AUTORIDAD NACIONAL DE LICENCIAS AMBIENTALES - ANLA –

RESOLUCIÓN N° **00391**

(20 de marzo de 2018)

Figura 2.5 Áreas de Influencia Indirecta y Directa Físico-biótica del proyecto

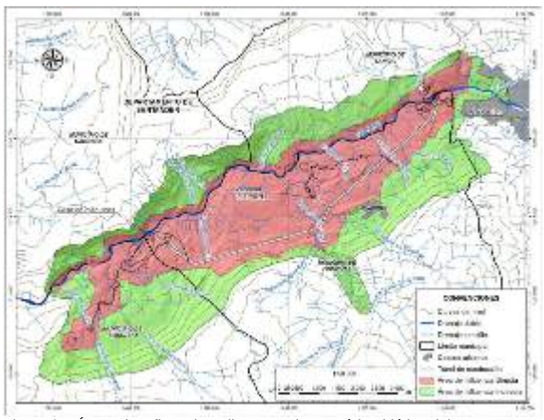
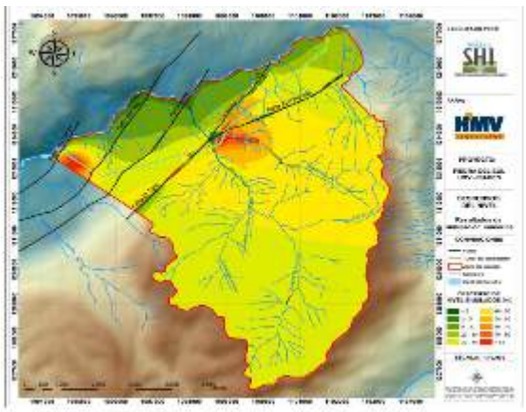
Para el componente hidrogeológico, las metodologías implementadas para la realización de los modelos son adecuadas. Sin embargo, en la caracterización hidrogeológica y en el ejercicio para el establecimiento del Área de Influencia Directa- AID, se evidencia que no fueron aplicadas con rigurosidad, es así que para el Área de Influencia Directa -AID no se estimó las extensiones en espacio, ni el tiempo de los impactos por la construcción del túnel, el tipo y la intensidad de abatimiento del recurso hídrico subterráneo, durante las distintas fases del proyecto, a partir del radio del cono de abatimiento generado por la construcción del túnel de 9,09 Km.

Además, una comparación entre la Figura 2.5 Áreas de Influencia Indirecta y Directa Físico-biótica del proyecto, presentado por la empresa en el capítulo 2, página 8 y la Figura 3.54 Zona de posible afectación del túnel de conducción. Escenario A (capitulo 3, página 139), muestra una incoherencia entre lo planteado como áreas de afectación en lo que respecta al recurso hídrico subterráneo. Se evidencia un análisis aislado y parcializado, excluyendo al casco urbano de Pinchote y la cuenca hidrológica de la quebrada La Pinchota del Área de Influencia Directa - AID, siendo estas, las áreas de mayor afectación por abatimiento de los niveles simulados.

Por lo anterior esta Autoridad considera que la metodología utilizada para llevar a cabo los modelos hidrogeológicos es adecuada. Sin embargo, existieron inconsistencias en la delimitación y justificación del área de influencia física del proyecto. En consecuencia, esta autoridad ratifica lo expuesto en la Resolución objeto de alzada.

Figura 1 Localización de Áreas de importancia para la Conservación de aves en al área de influencia del Proyecto Hidroeléctrico
Fuente: SIG ANLA.01/02/2018,

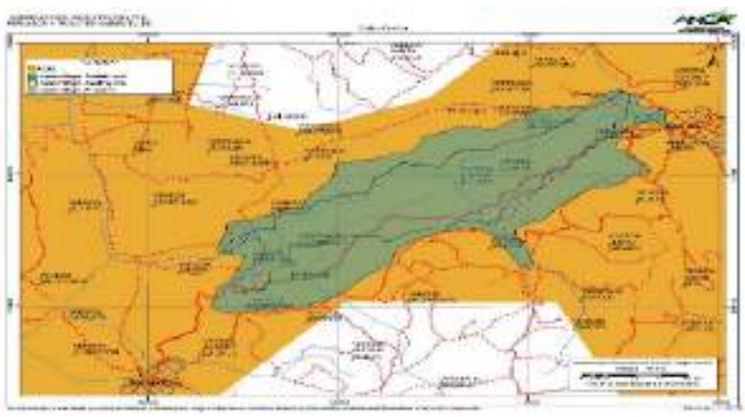
Por lo anterior, es dable señalar que la sociedad ISAGEN S.A. E.S.P no realizó un análisis que permita esclarecer cuales fueron los elementos técnicos que dan soporte a la definición del área de influencia, por lo que se considera que no da cumplimiento a lo establecido en el numeral 2.3 del artículo primero del Auto 2766 del 03 de septiembre del 2012, en relación a justificar técnicamente la determinación de la definición del Área Influencia Indirecta -AII del proyecto desde los componentes (…) y biótico (…), por tanto, esta Autoridad se reitera que el Área de Influencia del Proyecto no fue delimitada conforme a los Términos de Referencia HE-TER-1-01 ni de acuerdo a lo solicitado en el Auto 2766 del 2012.

Aunado a lo anterior, la ausencia de información en la caracterización biótica relacionada en las Áreas de Importancia para la Conservación de Aves – AICA, teniendo en cuenta que toda el área de influencia del proyecto se encuentra sobrepuesta al AICA CO074 (Bosques Secos del Valle del Río Chicamocha), establecida desde el 2008 y cuyo principal objetivo es determinar el estatus, la distribución y los requerimientos ecológicos de dos especies de aves endémicas del cañón del Chicamocha y críticamente amenazadas: el Cucarachero de Nicéforo (Thryothorus nicefori) y el Colibrí Ventricastaño (Amazilia castaneiventris)4, información de carácter relevante para el análisis de la caracterización y contenido del Estudio de Impacto Ambiental-EIA. También para dicha área se establecen endemismos a nivel de especie y subespecie, como el de Ortalis columbiana, Myiarchus apicalis, Momotus

Mapa 36: ZONIFICACION AMBIENTAL | Mapa 45: ZONIFICACIÓN AMBIENTAL

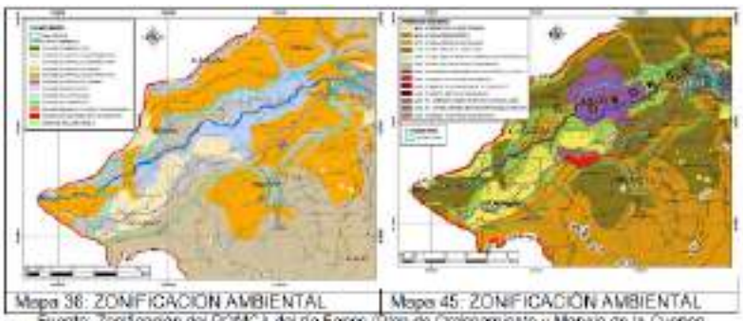
Si bien la versión digital del POMCA entregado, el cual debe ser tomado como una propuesta en construcción pero no como un acto administrativo, fue consultado y tenido en cuenta por las Empresas Desarrolladoras del Proyecto en aspectos como rondas de protección de cuerpos de agua, entre otros; otra información de dicha versión digital NO podía ser tenida en cuenta para otros temas, precisamente porque el documento no había sido terminado en su totalidad, por ejemplo en tema de riesgos, y se encontraron inconsistencias, como la que se muestra en la ¡Error! No se encuentra el origen de la referencia. (sic)

Por otra parte, la ANLA debe diferenciar la escala de captura de información utilizado por la CAS para la elaboración del POMCA que es de 1:100.000, mientras que la utilizada por HMV INGENIEROS LTDA E ISAGEN S.A. E.S.P es de 1:15.000 (incluso mayor a la solicitada en los Términos de Referencia - TR)."

De lo señalado se evidencia (i) Que la ANLA omitió o no tuvo en cuenta los anexos del EIA para determinar la diligencia con la que se desarrolló el estudio por parte de los promotores del proyecto al solicitar información sobre el POMCA, el cual no estaba adoptado por la CAS para la fecha de presentación de la información; y más aún que a la fecha no existe un Acuerdo que lo adopte; y (ii) se presenta un error de interpretación jurídica pues para que el Plan de Ordenación y Manejo de la Cuenca Hidrográfica se constituya en norma de superior jerarquía y determinante ambiental, debe ser una norma vinculante, es decir, debe ser adoptado por la Corporación Autónoma Regional (Decreto 1640 de 2012, compilado en el Decreto 1076 de 2015) mediante acto administrativo debidamente publicado."

Figura 2.5 Áreas de Influencia Indirecta y Directa Físico-biótica del proyecto.

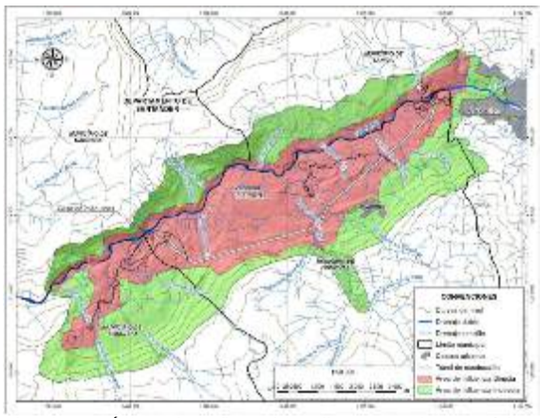
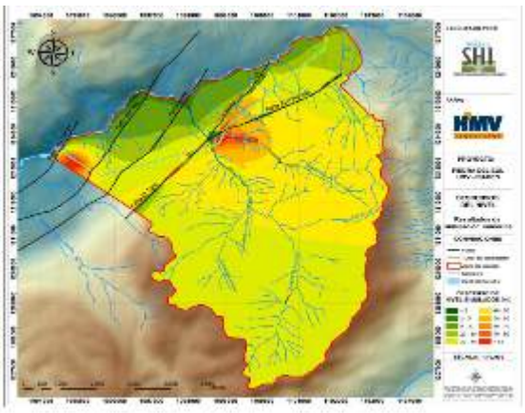
Para el componente hidrogeológico, no se estimó las extensiones en espacio, ni el tiempo de los impactos por la construcción del túnel, el tipo y la intensidad de abatimiento del recurso hídrico subterráneo, durante las distintas fases del proyecto, a partir del radio del cono de abatimiento generado por la construcción del túnel de 9,09 km.

Una comparación entre la Figura 2.5 Áreas de Influencia Indirecta y Directa Físico-biótica del proyecto, presentado por la empresa en el capítulo 2, página 8 y la Figura 3.54 *Zona de posible afectación del túnel de conducción. Escenario A* (capitulo 3, página 139), muestra una incoherencia entre lo planteado como áreas de afectación en lo que respecta al recurso hídrico subterráneo. Se evidencia un análisis aislado y parcializado, excluyendo al casco urbano de Pinchote y la cuenca hidrológica de la quebrada La Pinchota del área de influencia directa, siendo estas, las áreas de mayor afectación por abatimiento de los niveles simulados.

Figura 3. Comparativo de diseños de infraestructura

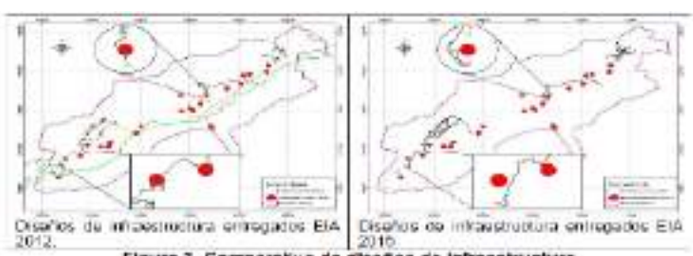
De hecho, cuando las empresas empezaron a estructurar la información solicitada en los Autos 2766 del 03 de septiembre del 2012 y 3779 del 06 de diciembre de 2012, se identificaron unos puntos de agua (manantiales) que eran potenciales de intervenirse con el trazado de algunas vías que se diseñaron y que se entregaron con el EIA radicado 4120-E1-102020 del 12 de agosto de 2011. Al advertir esta situación, el grupo ambiental encargado del EIA recomendó al grupo de ingeniería modificar el trazado de las vías, y así se hizo, diferencia que puede revisar la ANLA entre los dos estudios radicados en 2011 y 2015.

Lo anterior, demuestra como las Empresas Promotoras del Proyecto desde los diseños evitan impactos, como es en este caso la afectación de puntos de agua, precisamente por el reconocimiento de la situación delicada respecto al recurso y con el fin de evitar una afectación innecesaria (ver plano 2148-08-Cv-DW-067 del EIA con 4120-E1-102020 del 12 de agosto de 2011 y ver plano 16 "VIA A CASA DE MAQUINAS" del EIA con información adicional con radicado 2015006374-1-00 DEL 10 de febrero de 2015).

Figura 4. Georreferenciación de manantiales, captaciones y acueducto

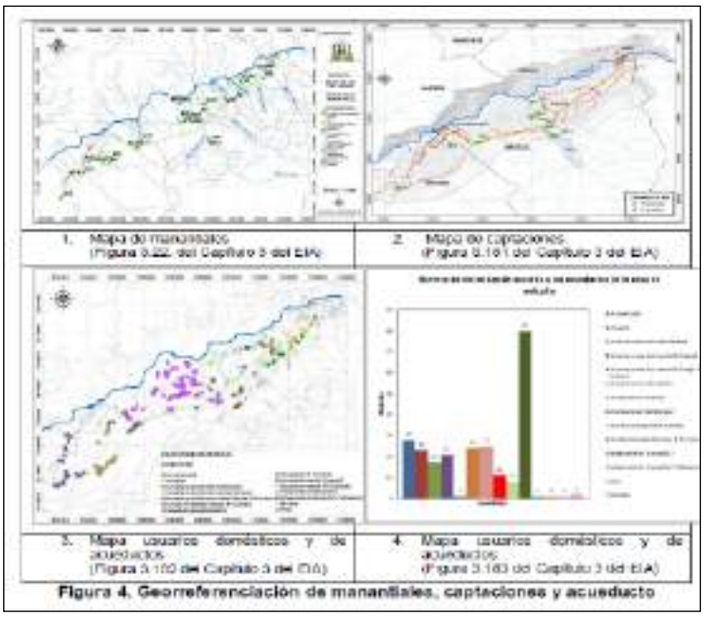
La primera, desarrollada por la firma HIDROCERON, en la que se identificaron inicialmente 15 manantiales, uno de éstos en la vereda ojo de agua. La segunda, realizada por la empresa Servicios Hidrogeológicos Integrales –SHI–, en la que se realizaron dos (2) campañas adicionales, entre el 4 y 21 de febrero y el 22 al 24 de agosto de 2013, y en las que el principal esfuerzo se concentró en la margen izquierda del río Fonce, por ser la margen sobre la que se desarrollaría la totalidad de las obras y por donde se proyecta el túnel de conducción. Producto de lo anterior se obtuvo un inventario de manantiales o aljibes, donde se identificó la existencia de un total de 29 manantiales en la zona.

Por otra parte, además de realizar dichos censos, se realizó una descripción por cada punto de agua censado (inclusive en los manantiales se realizaron análisis físico químicos con el fin de verificar conectividad con aguas subterráneas), y se georreferenciaron, tal y como se puede apreciar en la figura siguiente (Mapas Tomados del Capítulo 3 del EIA). Lo anterior, demuestra que los promotores del Proyecto llevaron a cabo un estudio con la responsabilidad y rigurosidad técnica que éste amerita."

Fuente: Figura 3.148. Capítulo 3. Medio físico. Proyecto Hidroeléctrico Piedra del Sol. 2015

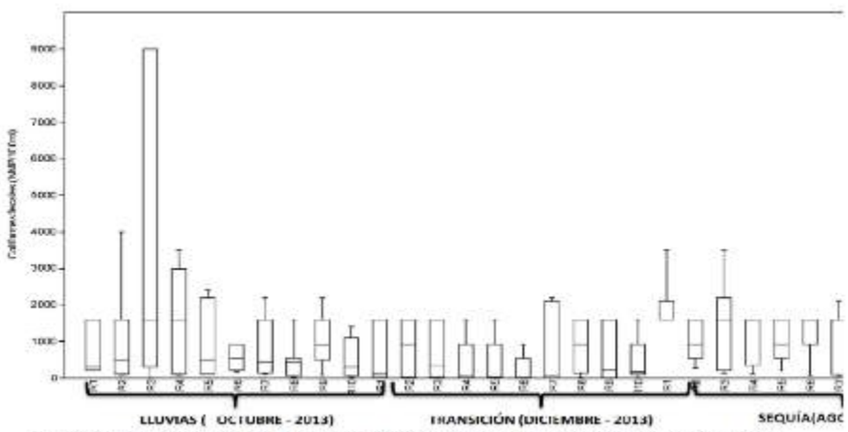
Sin embargo, a medida que se va avanzado en el tramo con reducción de caudal, por las condiciones hidrodinámicas del río Fonce, especialmente al final del tramo 2 (Caudal Ambiental) donde se presenta un plano de inundación que ocasiona el ensanchamiento del canal del río Fonce, se presenta una menor velocidad y profundidad del agua, lo que facilita los procesos de sedimentación de los sólidos suspendidos y de la materia orgánica y por tanto, los procesos de decaimiento de los patógenos asociados a los sólidos, además en este tramo se facilita la exposición solar y por ende la muerte por radiación solar. Lo anterior, se ve reflejado en la reducción significativa de contaminantes orgánicos, observada a partir del tramo 2.

Así mismo, durante las épocas de aguas bajas y en transición, la reducción de los caudales del río Fonce, que inciden en la reducción de la velocidad y profundidad del agua, permiten una sedimentación de los sólidos suspendidos, y de la materia orgánica y coliformes que se encuentran relacionadas a éstos, de manera más generalizada en el tramo con reducción de caudal del río Fonce, lo que se refleja en las menores concentraciones observadas durante los monitoreos.

Lo anterior, demuestra que en el río Fonce una reducción en la velocidad y profundidad del agua, como consecuencia de una hidrodinámica diferente y/o la reducción del caudal del río, ocasiona una mayor sedimentación de los contaminantes provenientes de la ciudad de San Gil, lo que se puede corroborar en la figura siguiente, correspondiente a la Figura 3.148 del EIA, donde se refleja que la concentración de coliformes fecales, se reduce significativamente a medida que se desciende en el tramo con reducción de caudal (R1 – R10) y que esta se presenta menos acusada durante la época de estiaje.

Los análisis anteriores permiten demostrar que no necesariamente la reducción del caudal del río Fonce como consecuencia de la operación del Proyecto, implicará una menor capacidad de asimilación en el tramo con reducción de caudal de los patógenos de coliformes totales y fecales y de la materia orgánica provenientes de la ciudad de San Gil.

Fuente: HMV Ingenieros Ltda., 2013. Figura 3.13 del EIA a partir de los EOT de Socorro, San Gil, Cabrera y Pinchote
Figura 6. Transposición de las obras del Proyecto con áreas definidas en la categoría de suelos de protección.

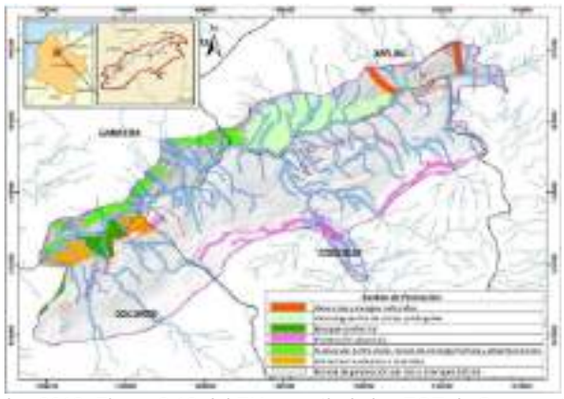
La anterior consideración no se acompasa con la realidad de los hechos y, por tanto, no se comparte el supuesto incumplimiento señalado por la ANLA, toda vez que dentro de la caracterización de Áreas protegidas, estratégicas o de sensibilidad ambiental, numeral 3.3.1.7 del Capítulo 3, se realizó un análisis a nivel nacional y regional de la cuenca del río Fonce, encontrando que para el área de influencia del proyecto NO se presentan Áreas protegidas del SINAP (Incluyendo SIRAP y SILAP), donde se destacó que se presentaban áreas sensibles asociadas a la serranía de los Yariguíes y la parte alta de la cuenca del río Fonce, pero que el proyecto no lo afectaría debido a que se encuentran en la parte alta de la cuenca, por fuera del AII.

Adicionalmente, en el numeral 3.3.1.7.2: Suelos de Protección definidos en los instrumentos de ordenamiento de los municipios del área de influencia socioeconómica, se destacó que estos instrumentos de ordenamiento han establecido suelos de protección en zonas de recarga hídrica y rondas de protección de río y drenajes, como se evidencia en la figura siguiente (Figura 3.13 del EIA).

Figura 3.64 DHI para manantiales y quebradas y descensos simulados con el modelo numérico

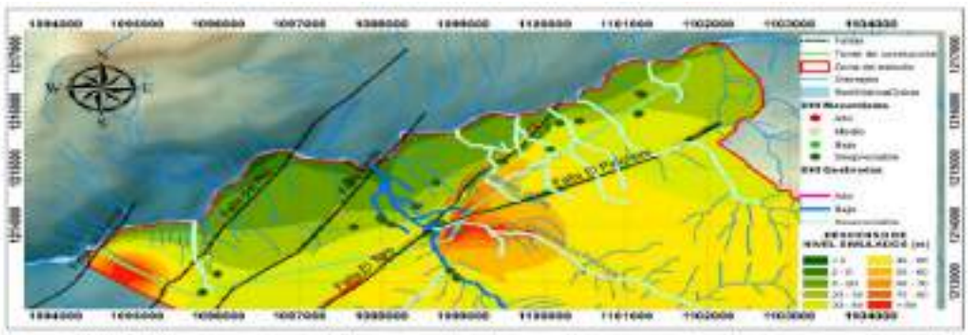
En cuanto el análisis de probabilidad de afectación de los puntos de agua subterráneos y fuentes superficiales de manera específica en el área de influencia del túnel a construir y resalta las conclusiones aportadas por la empresa de acuerdo con este análisis. En el sentido, de que se evidencia una probabilidad de afectación despreciable a los 29 manantiales identificados en la zona y baja a la quebrada La laja.

La comparación realizada en el documento (Figura 3.64; capitulo 3; página 156) y en el cual resalta la coherencia relativa entre el modelamiento numérico y el DHI, generando una alerta de monitoreo en la quebrada La Laja. Sin embargo, se evidencia ciertas incongruencias en el análisis comparativo. Por ejemplo: para la modelación matemática la mayor afectación por el abatimiento de niveles en la zona, se encuentra localizada en la confluencia de los sistemas de fallas de El Toro y El Pinchote, siendo la Quebrada La Pinchota, el drenaje con mayor afectación, mientras que el método DHI considera despreciable la afectación para este cuerpo de agua. Por otro lado, los manantiales se consideran de muy baja afectación (despreciable por utilizar el término propuesto) con la metodología DHI y en una zona con descensos entre 20 y 40 metros de abatimiento.

Figura 3.64 DHI para manantiales y quebradas y descensos simulados con el modelo numérico

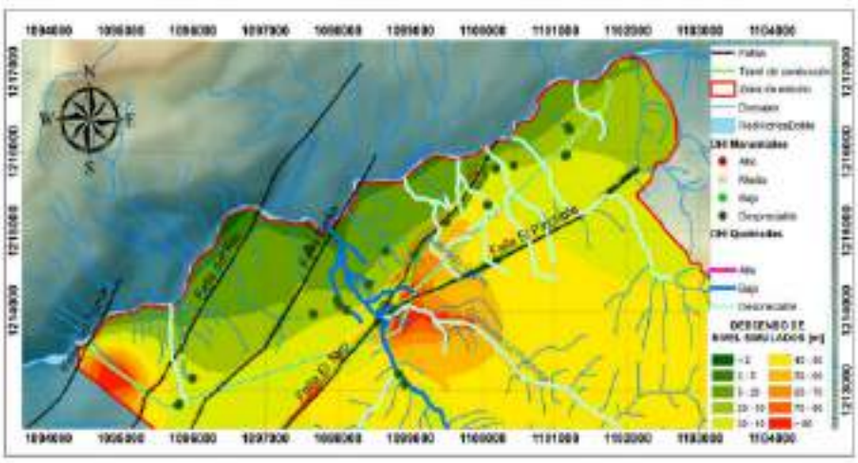
Por otro lado, los manantiales se consideran de muy baja afectación (despreciable por utilizar el término propuesto) con la metodología DHI en una zona con descensos entre 20 y 40 metros de abatimiento.

Figura 36. Relación Manantial vereda ojo de agua versus obras

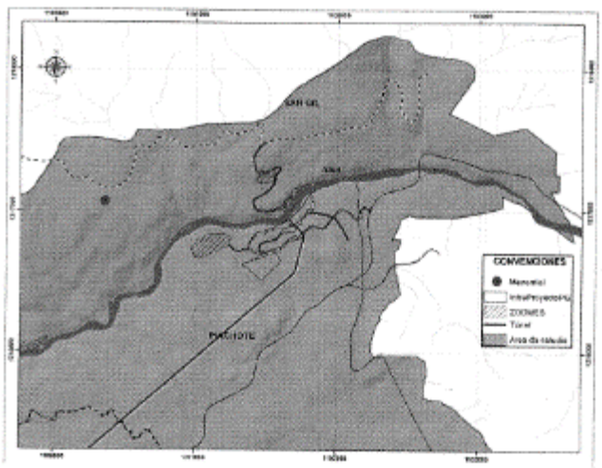
ISAGEN manifiesta que, en la Vereda Ojo de Agua del municipio de San Gil, se realizó el inventario de manantiales, por HMV Ingenieros e Hidroceron en el año 2010 y 2011, dentro del cual se identificó el manantial Ojo de agua, identificado con el ID 15, en las coordenadas 1.100.356 E y 1.217.061 N, ver Tabla 3.12, numeral 3.2.5.3. Inventario de puntos de agua. Adicionalmente, en la vereda Ojo de agua, las obras que se realizarán corresponden a la vía de acceso al contrafuerte derecho y una zona de depósito, las cuales no entrarán en conflicto con el manantial identificado, tal como se observa en la siguiente figura.

Figura 3.64 DHI para manantiales y quebradas y descensos simulados con el modelo numérico

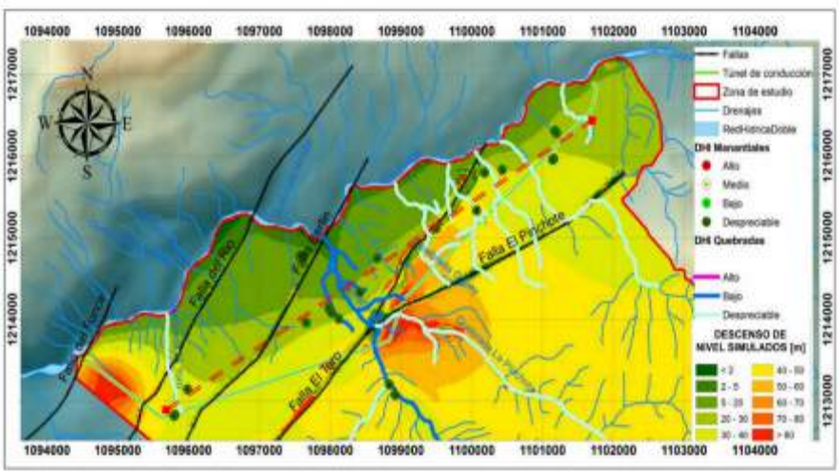
En relación con las variaciones del nivel freático la modelación numérica muestra un descenso en los niveles de 5 hasta 40 metros, sobre el corredor de descarga que conforman los manantiales inventariados y que son altamente sensibles a cualquier fluctuación por mínima que esta sea. Este impacto tendría un carácter irreversible si se tiene en cuenta la descripción presentada en el Estudio de Impacto Ambiental- EIA, por lo que su importancia estaría en crítico. Ahora bien, el análisis con el método DHI considera despreciable la afectación para los cuerpos de agua y los manantiales, por lo que la importancia de este impacto estaría como bajo a muy bajo. Razón por la cual, esta Autoridad no encuentra coherencia en los resultados presentados.

Figura 2.5 Áreas de Influencia Indirecta y Directa Físico-biótica del proyecto.

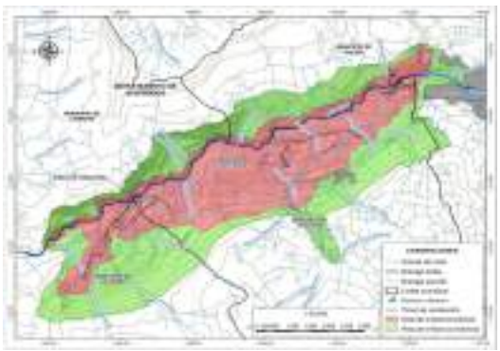
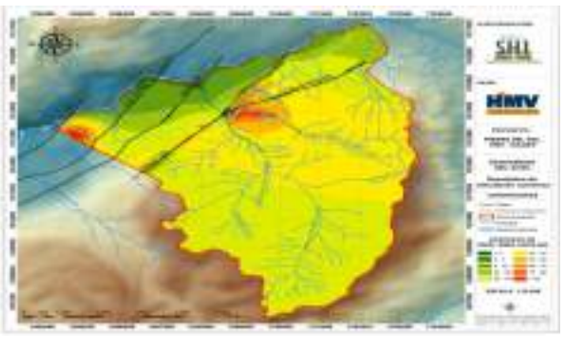
Además, una comparación entre la Figura 2.5 *Áreas de Influencia Indirecta y Directa Físico-biótica del proyecto*, presentado por la empresa en el capítulo 2, página 8 y la Figura 3.54 *Zona de posible afectación del túnel de conducción. Escenario A* (capitulo 3, página 139), muestra una incoherencia entre lo planteado como áreas de afectación en lo que respecta al recurso hídrico subterráneo. Se evidencia un análisis aislado y parcializado, excluyendo al casco urbano de Pinchote y la cuenca hidrológica de la quebrada La Pinchota del área de influencia directa, siendo estas, las áreas de mayor afectación por abatimiento de los niveles simulados.
